回复单

工程名称：新乡达新源 3.9MW 分布式光伏发电项目（一期 1.9MW） 编号：

事由：施工隐患整改

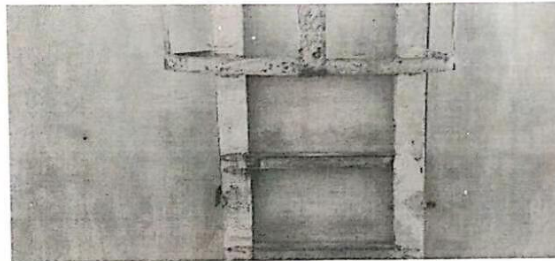
1. 1号厂房爬梯部分螺栓已松动，攀爬时出现晃动，需要加固，以免出现安全事故。

2. 1号厂房底部木爬梯需更换钢结构爬梯，稳定性，安全性更高。

回复：已按要求加固松动的爬梯

回复：已按要求将木梯更换为钢结构梯子

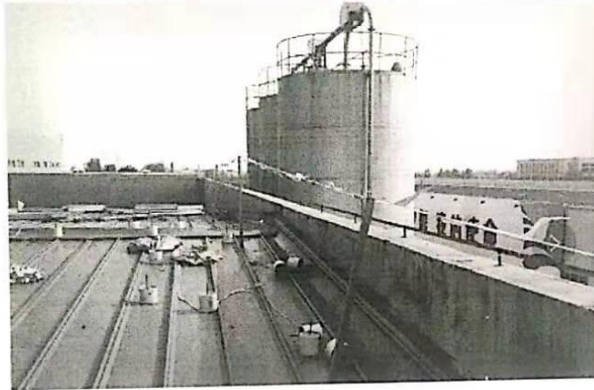
2. 厂房屋面需做临边防护。

回复：已按要求在厂房围墙高度小于 1.2 的部分增加不低于 1.2m 的临时防护警示设施
